**AVIS RELATIF À LA PROTECTION
CONTRE LES EVENTUELS EFFETS NOCIFS ET NUISANCES
PROVOQUÉS PAR LES RAYONNEMENTS NON IONISANTS
GÉNÉRÉS PAR DES ANTENNES ÉMETTRICES STATIONNAIRES**

Commune : COURCELLES - Exploitant : ORANGE

Référence exploitant : 671C1_1 / 32671C1_1 / 42671C1_1 / 52671C1_1

Rapport n° 481 / 2025

Figure 2 : Vue en plan des installations d'antennes dans un rayon de 300 mètres autour de l'installation faisant l'objet de la demande d'avis

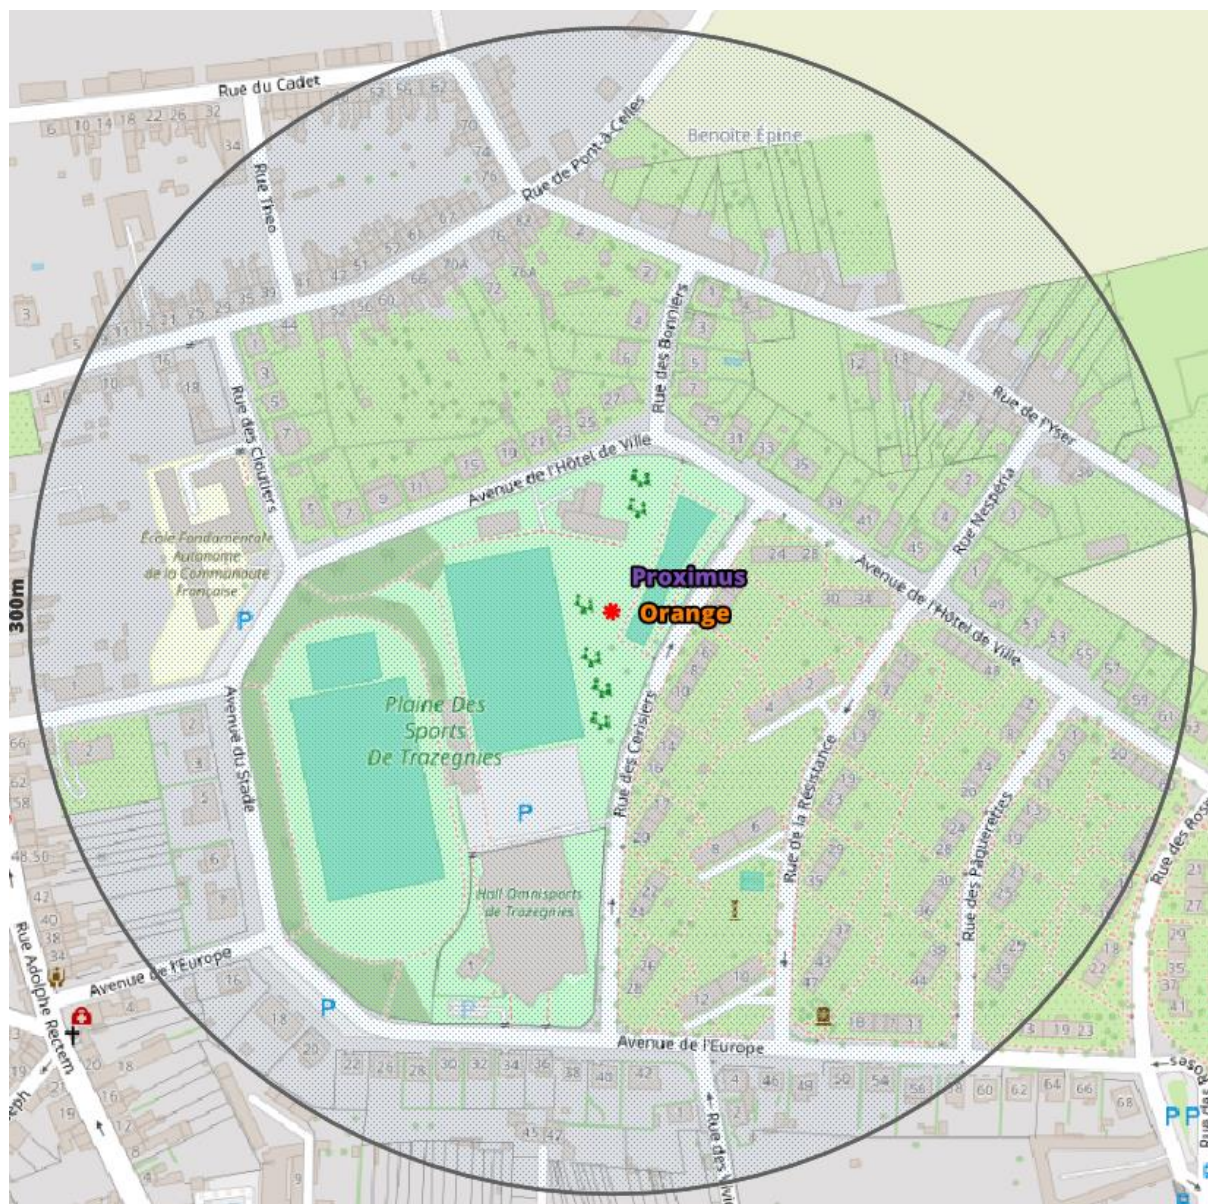
- il y a au plus 4 installations d'antennes émettrices stationnaires présentes dans la zone d'évaluation de 300 mètres de rayon représentée dans la figure 2, y inclus l'installation

référéncée dans le paragraphe 2 : la limite cumulative définie à l'article 4, §2 du décret est nécessairement respectée dans les lieux de séjour à l'intérieur de la zone d'évaluation de 300 mètres de rayon ;

- b) il y a exactement 5 installations d'antennes émettrices stationnaires présentes dans la zone d'évaluation de 300 mètres de rayon représentée dans la figure 2, y inclus l'installation référéncée dans le paragraphe 2 et il existe, pour 3 ou 4 de ces installations, un avis attestant le respect de la limite abrogée de 3 V/m : la limite cumulative définie à l'article 4, §2 du décret est nécessairement respectée dans les lieux de séjour à l'intérieur de la zone d'évaluation de 300 mètres de rayon ;

- c) dans tous les autres cas, il a été vérifié que la limite cumulative définie à l'article 4, §2 du décret n'est pas dépassée dans les lieux de séjour sur base du nombre d'installations localisées dans la zone d'évaluation de 300 mètres de rayon représentée dans la figure 2, de leur localisation ainsi que des données inscrites dans la figure 1 et au paragraphe 4 du présent avis et dans les avis attestant le respect de la limite par installation ou de la limite abrogée de 3 V/m relatifs aux autres installations reprises dans la figure 2.

Compte tenu des considérations ci-dessus, il apparaît que l'intensité du rayonnement électromagnétique généré, dans les lieux de séjour situés dans un rayon de 300 mètres autour de l'installation référéncée dans le paragraphe 2, par l'ensemble des antennes émettrices stationnaires de l'ensemble des exploitants du même site d'antennes émettrices stationnaires respecte la limite fixée à l'article 4, § 2 du décret.
